DETERMINAZIONE DEL DIRIGENTE SERVIZIO VIA/VINCA 29 ottobre 2024, n. 655

[ID VIP 8470] - Parco agrofotovoltaico denominato "Gobetto Solare" da realizzare nei Comuni di Castellaneta (TA) e Laterza (TA), di potenza complessiva pari a DC 55,62 e AC 48,20 MW.

Istanza per il rilascio del Provvedimento di VIA statale ex art. 23 del D.lgs. n. 152/2006 e ss.mm.ii.

Proponente: Gobetto Solare S.r.l.

Figura 3 – Disposizione siepi e tracker

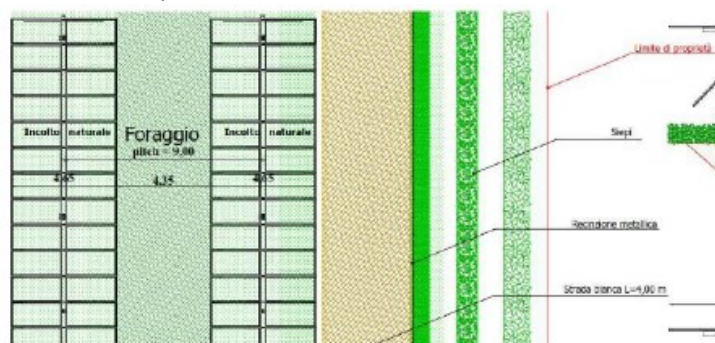
Per risolvere in ogni caso l'interferenza con il Tratturo, la recinzione metallica del Sottocampo 1, con sostegni infissi a battipalo, è stata portata a distanza di 106 m dalla Fascia di Salvaguardia lasciando, quindi, 6 m (oltre la Fascia di Salvaguardia di 100 m) a disposizione per la piantumazione di n° 3 filari di siepe necessari per la mitigazione visiva dell'impianto.

Figura 4 – Disposizione siepi e tracker

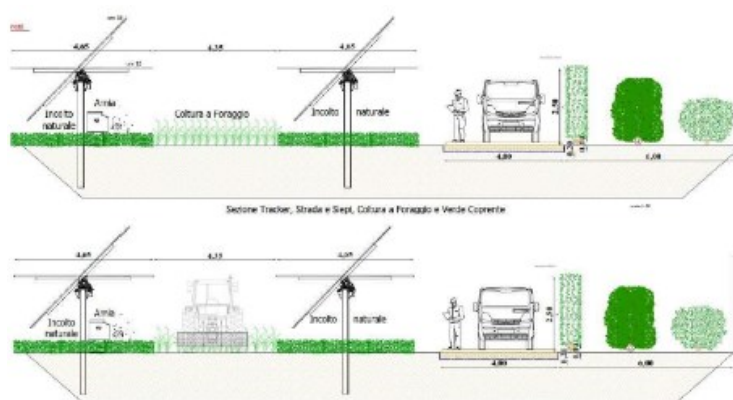
Lo spazio libero minimo tra una fila e l'altra di moduli, quando questi sono disposti parallelamente al suolo (ovvero nelle ore centrali della giornata), risulta essere pari a 4,35 m. Anche la parte posta sotto la proiezione a terra dei moduli, per tutta la lunghezza delle file, verrà destinata ad Incolto Spontaneo controllato (limitato nelle altezze nei periodi ininfluenti le nidificazioni e comunque mai al di sotto dei 50 cm). L'ampio spazio disponibile tra le strutture fa in modo che non vi sia alcun problema per quanto concerne il passaggio di tutte le tipologie di macchine trattrici ed operatrici in commercio.
